## PUBLICATIONS TECHNIQUES

97

# PREVOST

FIGURE 1: INSTALLATION DU GARDE-SOUFFLET

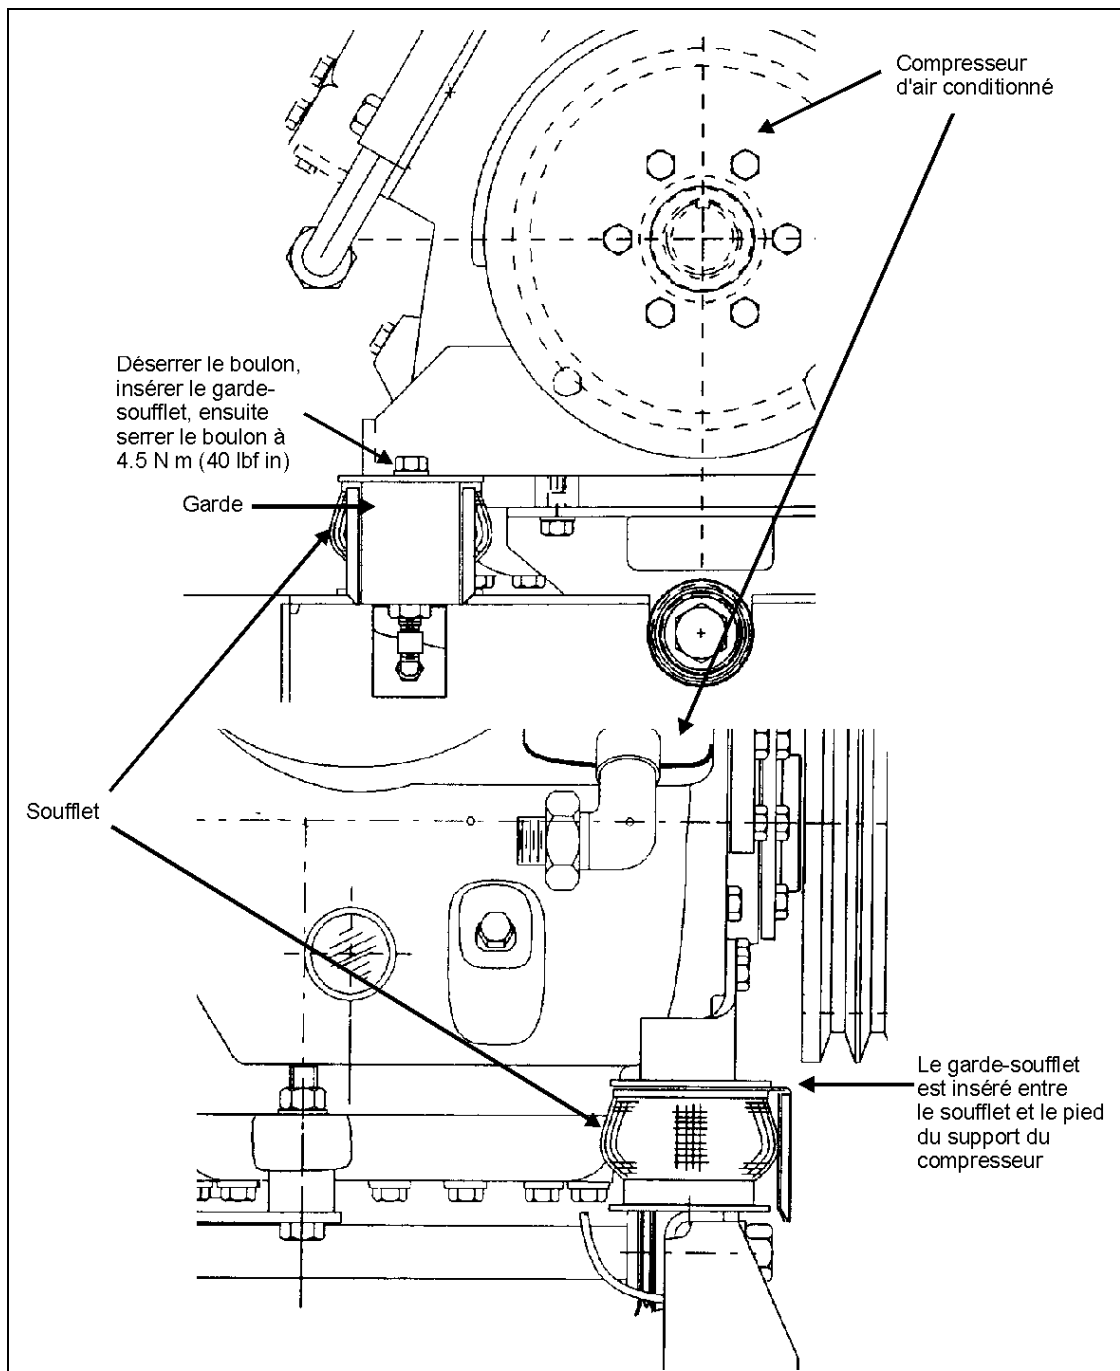
Sur les véhicules mentionnés ci-dessus, les courroies du compresseur d'air conditionné peuvent frotter sur le soufflet et produire une rupture prématurée. La procédure suivante explique comment compléter l'installation du garde-soufflet (Prévost #453059).

- Desserrer le boulon supérieur suffisamment pour insérer le garde-soufflet tel que décrit à la figure 1. Assurez-vous qu'il est inséré complètement.
- Serrer le boulon à un couple de 4.5 N•m (40 lbf•in).

FIGURE 3: ATTACHES APRÈS MEULAGE

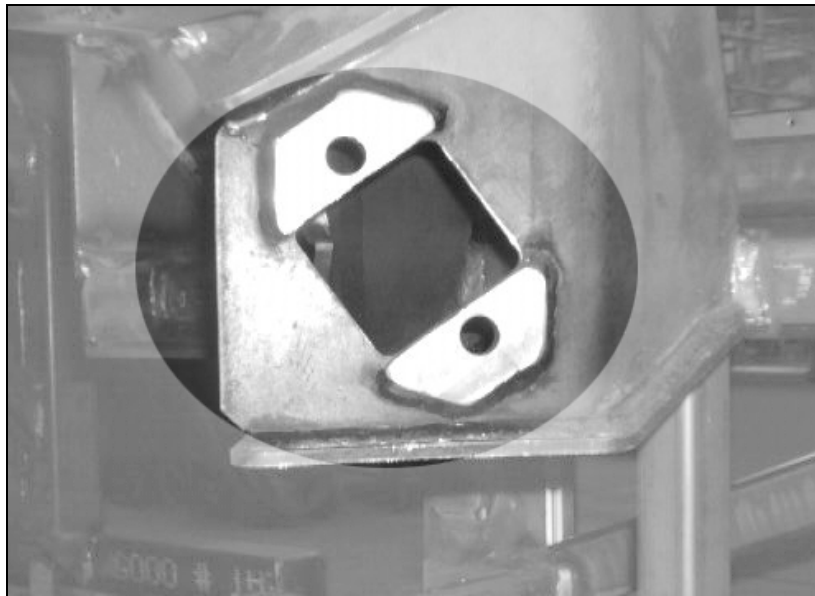
**Remarque:** La surface doit être lisse et sans saillie (voir la fig. 3)

FIGURE 1: SUPPORTS D'ATTACHES DES BARRES RADIALES

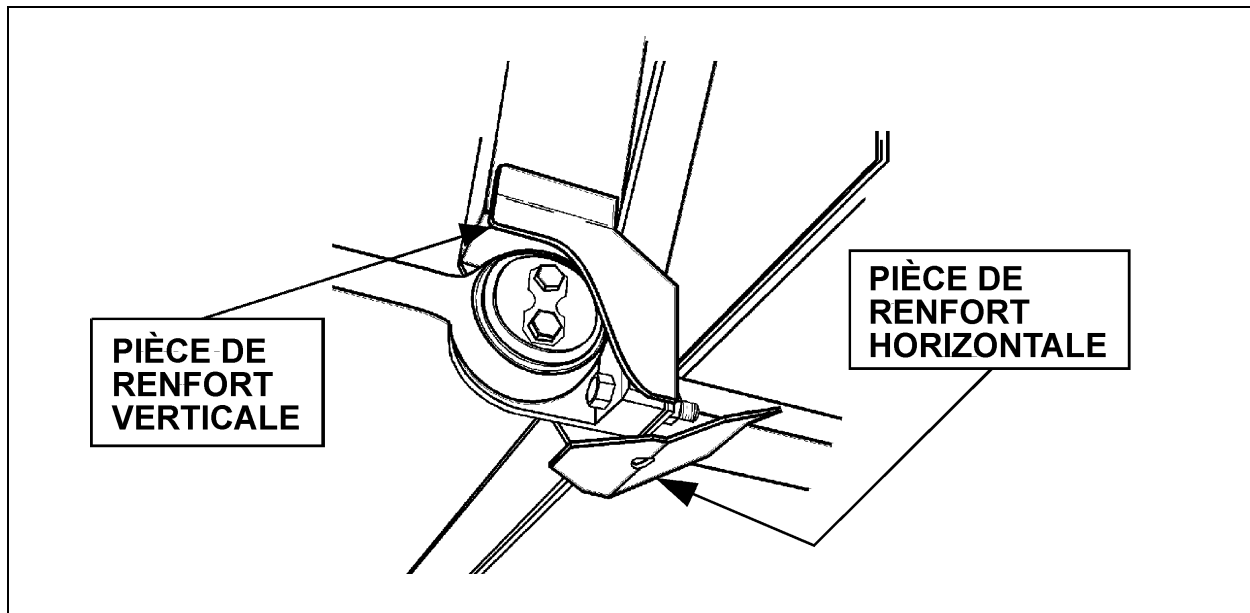
8. Enlever les supports d'attaches (2) (voir la fig. 1). Il y a un boulon à dévisser dans le compartiment à bagages de chaque côté.

FIGURE 4: PIÈCE DE RENFORT HORIZONTALE

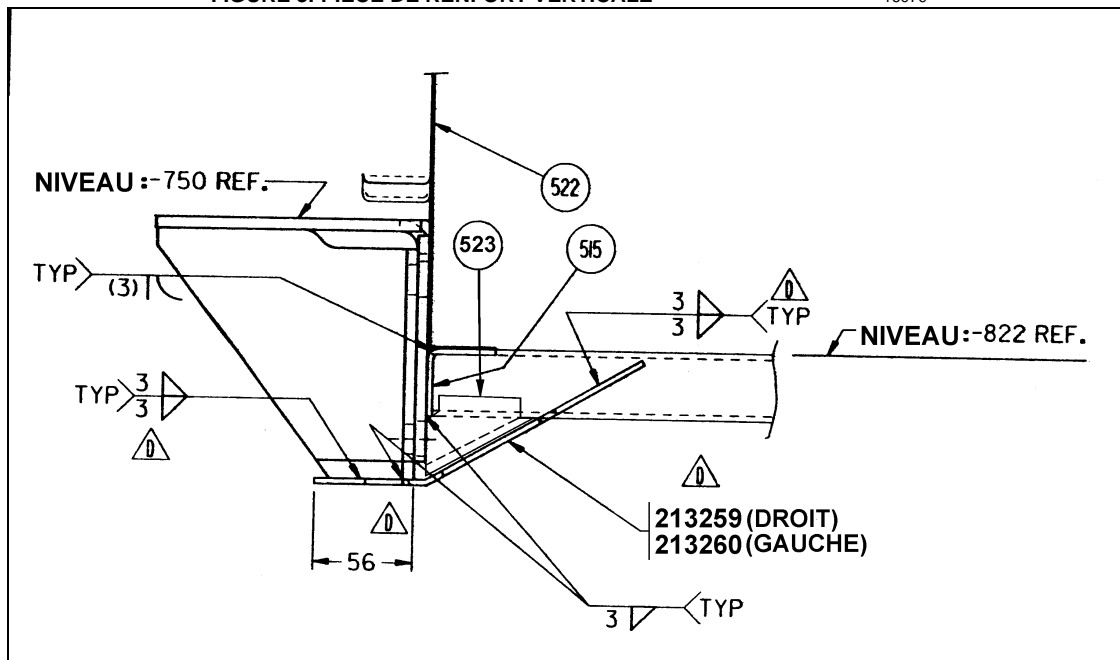
9. Avant de procéder au soudage, enlever à l'aide d'une meule l'enduit protecteur (gravel guard) sur les parties où il faut souder.
10. Pour éviter les brûlures à l'intérieur du compartiment à bagages, mouiller généreusement le tapis et protéger le plancher avec une plaque de métal.
11. Enlever les garde-boue des ballons pour faciliter le soudage.
12. Vérifier si les pièces de renfort horizontales gauche (Prévost no 213260) et droite (Prévost no 213259) ont été ajoutées à la structure. Si non, vérifier s'il y a des fissures dans la soudure de l'article 523, gouger ou meuler jusqu'au métal sain aux endroits fissurés et resouder (voir la fig. 2). Ajouter les pièces de renfort horizontales et verticales en se référant aux cotes de soudure des figures 3 et 4.

FIGURE 2: EMBLACEMENT DES RELAIS

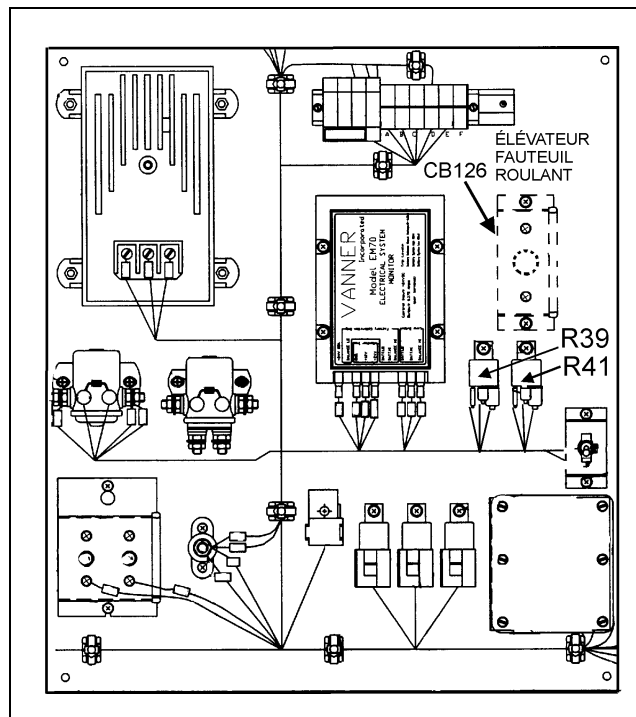
2. Localiser les relais R39 et R41, consulter la figure 2 pour faciliter l'identification des relais R39 et R41.
3. Enlever les vis et les rondelles retenant les relais R39 et R41, couper chaque fil près de la cosse, puis jeter les relais et les pièces de fixations.

FIGURE 3

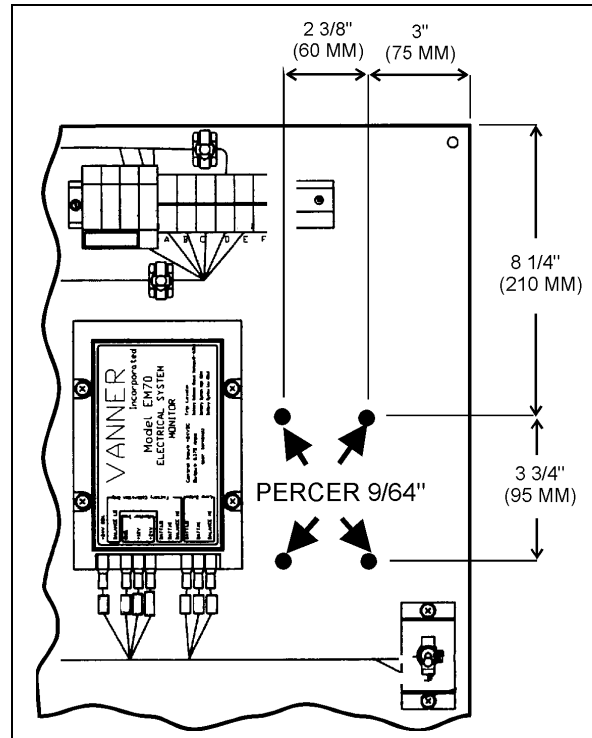
4. En se référant à la figure 3, percer 4 trous à l'aide d'un foret de 9/64" (3,6 mm) de diamètre.

FIGURE 4

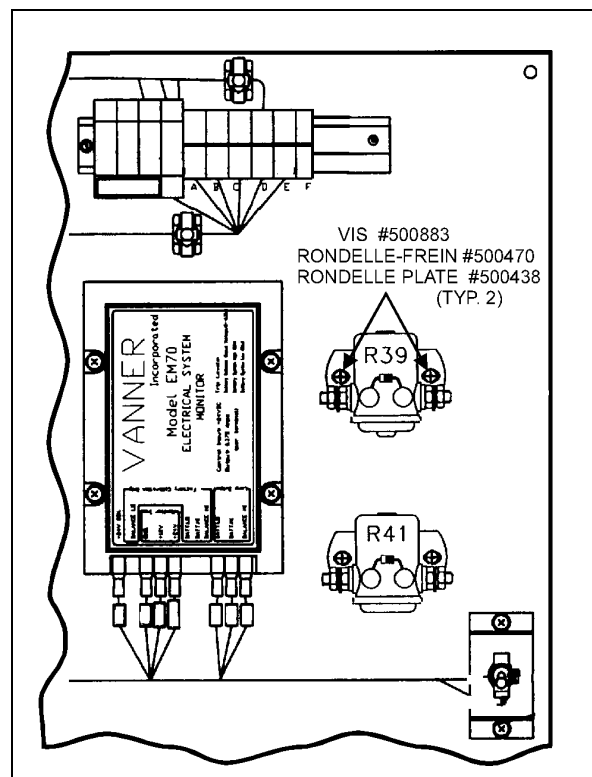
5. Mettre le relais R39 en place tel qu'illustré à la figure 4, puis le fixer en utilisant les vis auto-taraudeuses (#500883), les rondelles-frein (#500470) et les rondelles plates (#500438).

6. Mettre le relais R41 en place tel qu'illustré à la figure 4, puis le fixer en utilisant les vis auto-taraudeuses (#500883), les rondelles-frein (#500470) et les rondelles plates (#500438).

FIGURE 2: VUE DU MOTEUR - CÔTÉ TURBOCOMPRESSEUR

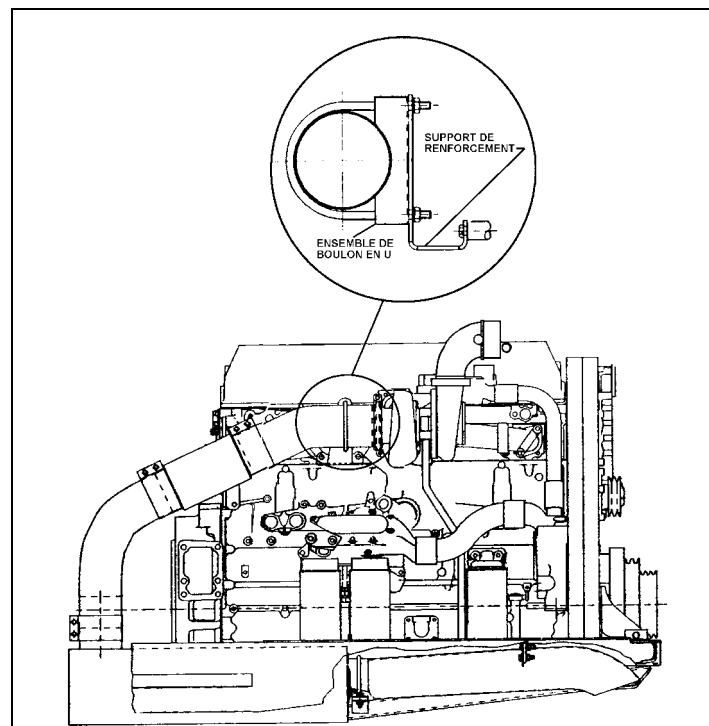
4. Retirer les deux boulons qui serviront à fixer le support de renforcement (voir fig. 2).
5. Installer le support de renforcement (Prévost # 040517) et l'ensemble de boulon en U (Prévost # 540018) comme le montre la figure 2.
6. Serrer les deux boulons du moteur à un couple de 58 - 73 Nm (43 - 54 lbf•pi) et serrer les écrous du boulon en U.
7. Refermer la ou les porte(s) du compartiment moteur.

FIGURE 4

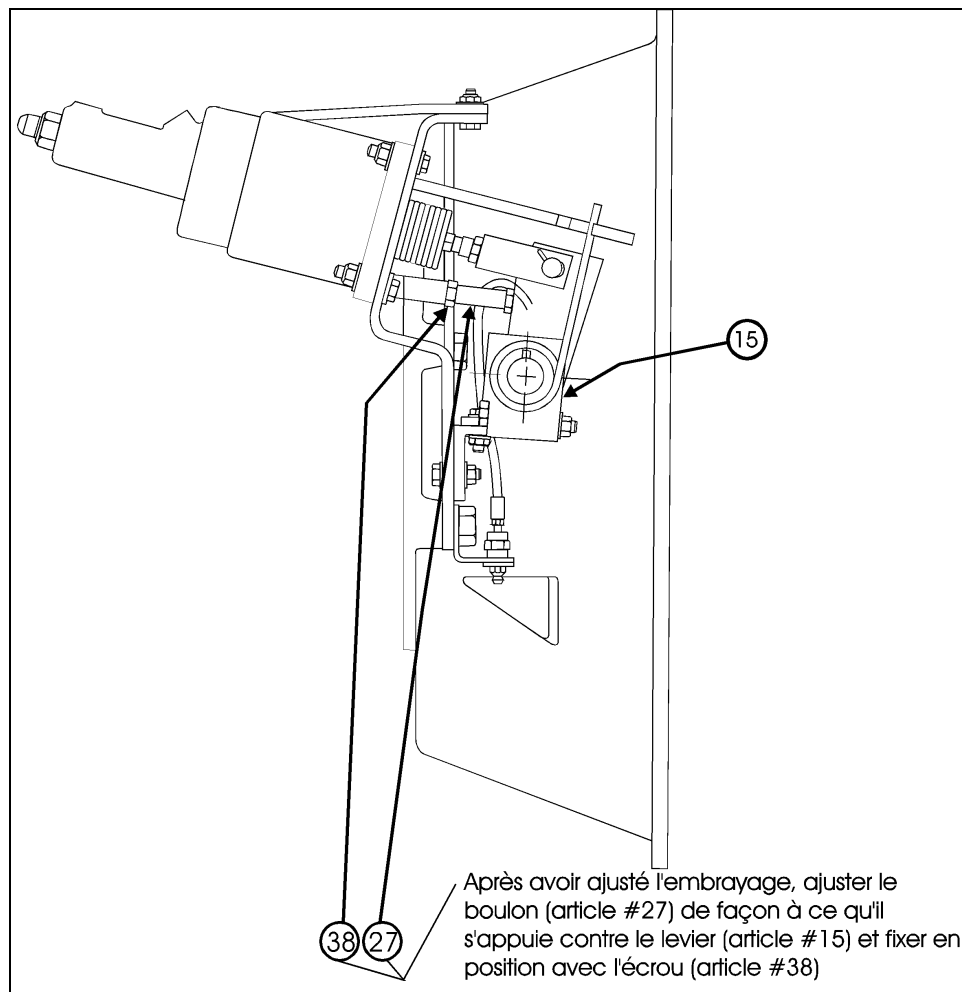
5. Ajuster le jeu à 3mm et ajuster la buté (article #27 de la figure 4).

6. Ajuster le boulon (article #27) de façon à ce qu'il s'appuie contre le levier (article #15) et fixer en position avec l'écrou (article # 38).

FIGURE 1: EMBLACEMENT DES RENFORTS SUR LA STRUCTURE SITUÉE À L'ARRIÈRE DE LA ROUE AVANT GAUCHE

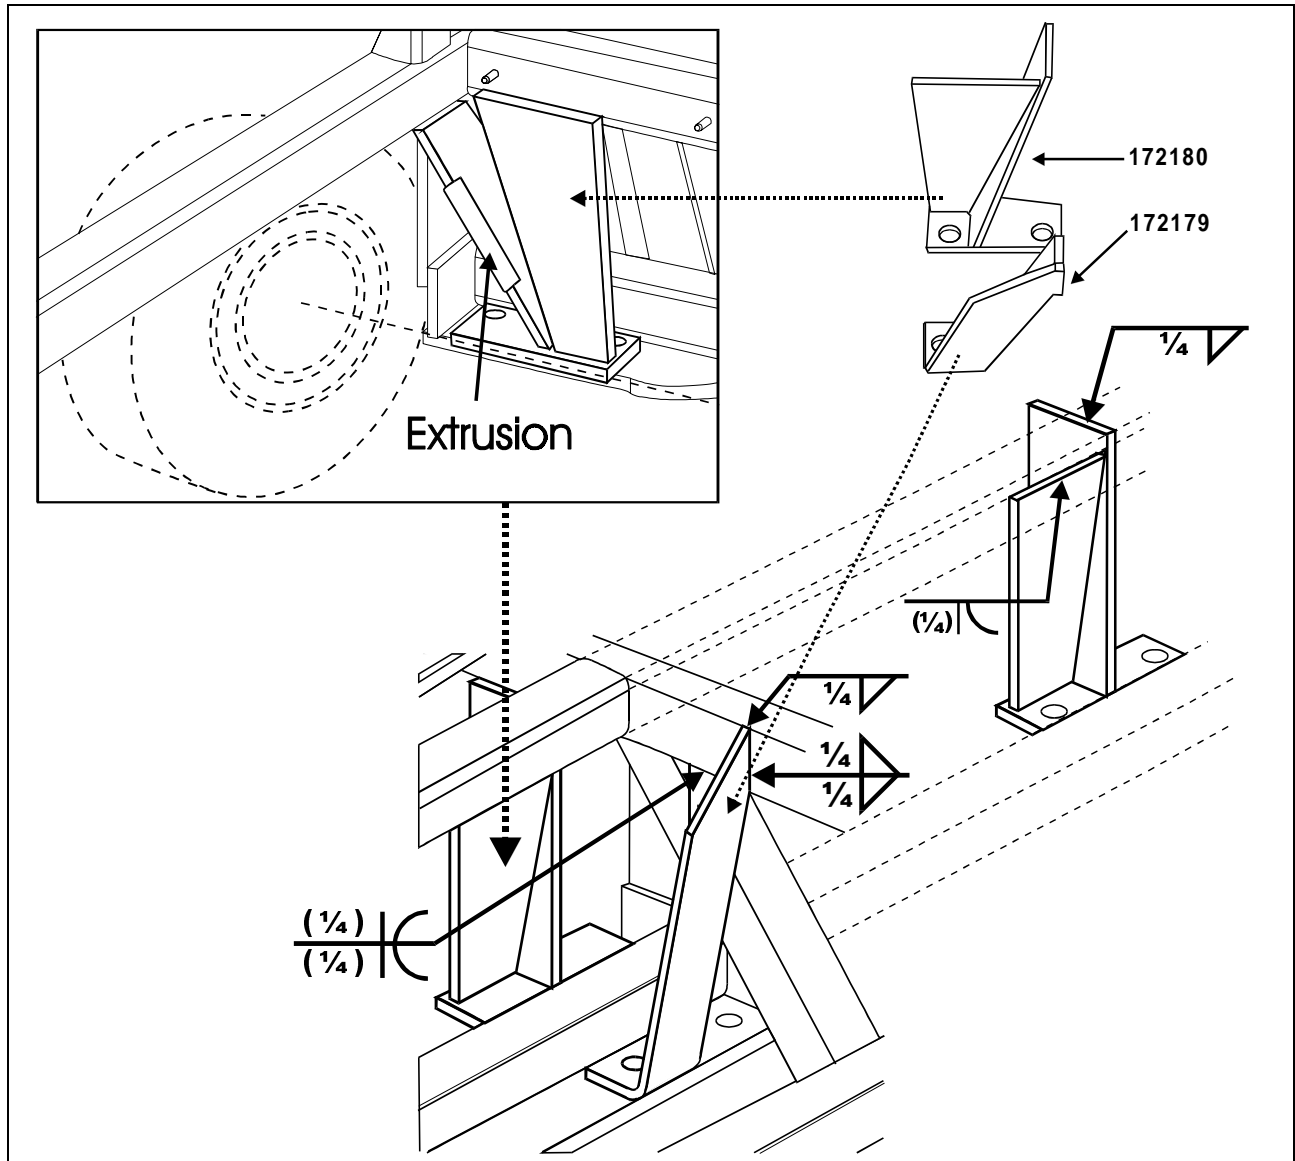
3. Souder le renfort tel qu'indiqué sur la figure 1.

4. Boulonner le renfort (Prévost #172179) à un couple de serrage de 136 à 150 N m (100 à 110 lbf pi).
5. Souder le renfort tel qu'indiquer sur la figure 1.
6. Installer l'extrusion de caoutchouc (Prévost #509558) sur le renfort (Prévost #172180) afin d'éviter le frottement de la tuyauterie flexible de L'ABS avant gauche.
7. Enduire les renforts ainsi que les alentours d'enduit protecteur Gravel Guard 3M.
8. Rebrancher les composantes dont il est fait mention au début de la procédure.

**Figure 1:** Vue en coupe du nouveau montage de l'antenne. (1) Toit du véhicule; (2) Paroi du porte-colis; (3) Antenne; (4) Base de l'antenne; (5) Nouvelle borne 561626; (6) Câble se connectant dans le FM-AMP 12 V #15; (7) Adaptateur à ajouter; (8) Câble se connectant dans la radio.

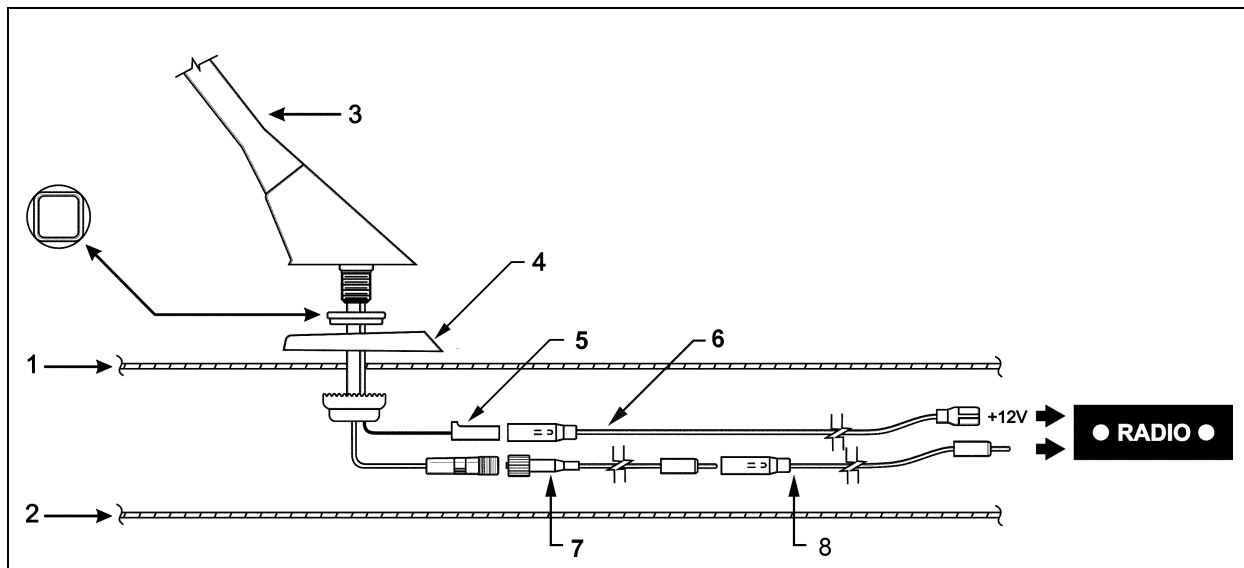
2. Assembler la nouvelle antenne (élément 3, figure 1) à sa base (élément 4);
3. Brancher l'adaptateur #900916 (élément 7, figure 1) entre le câble de la nouvelle antenne et celui, existant, allant se brancher à la radio (élément 8, figure 1). Fixer les câbles au besoin à l'aide des attaches de Nylon incluses dans l'ensemble;

4. Enlever la borne du fil bleu de la nouvelle antenne et remplacer cette borne par celle portant le numéro 561626. Voir l'élément 5, figure 1;
5. Étanchéifier la nouvelle antenne au toit du véhicule à l'aide du Sika 221. Faire un joint de finition tout autour de la base de l'antenne pour y donner un bel aspect et éviter toute infiltration d'eau. Revisser ensuite l'écrou de retenue;

FIGURE 6: BRANCHEMENTS SUR LE NOUVEAU DISTRIBUTEUR ASSEMBLÉ.

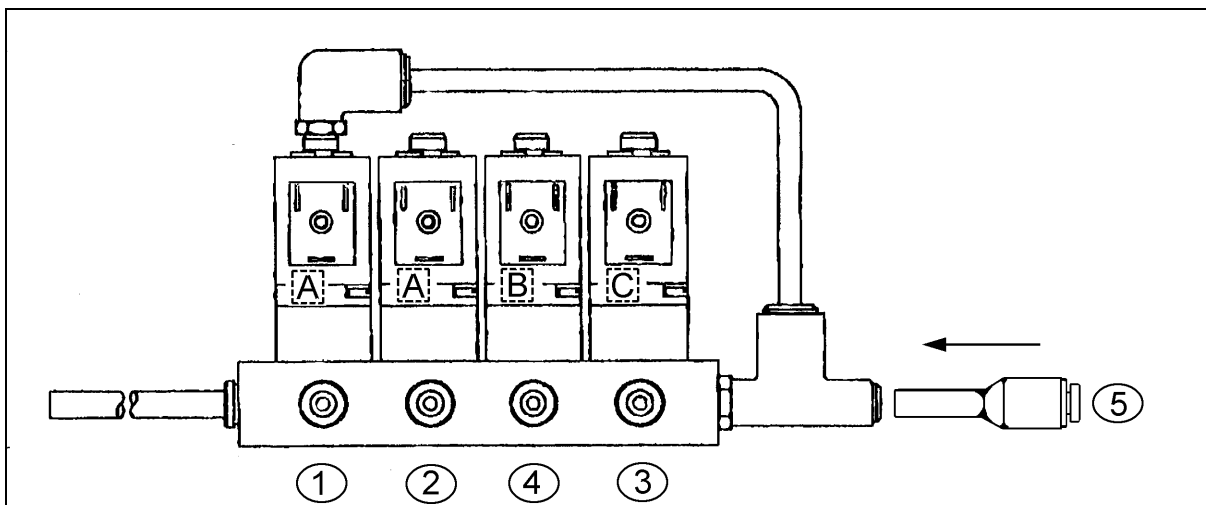
12. Installer le nouveau distributeur sur la plaque de montage avec les deux (2) vis du distributeur original.
13. Installer le réduit (#641455) sur le distributeur tel qu'illustré sur la figure #6.
14. Sortir la rangée de relais, les deux prises blanches et les prises des solénoïdes du compartiment en vue de travailler sur les connexions. En sortant la rangée de relais, il faut couper des attaches rapides (Tye-rap) et débrancher la connexion à deux conducteurs (C279).
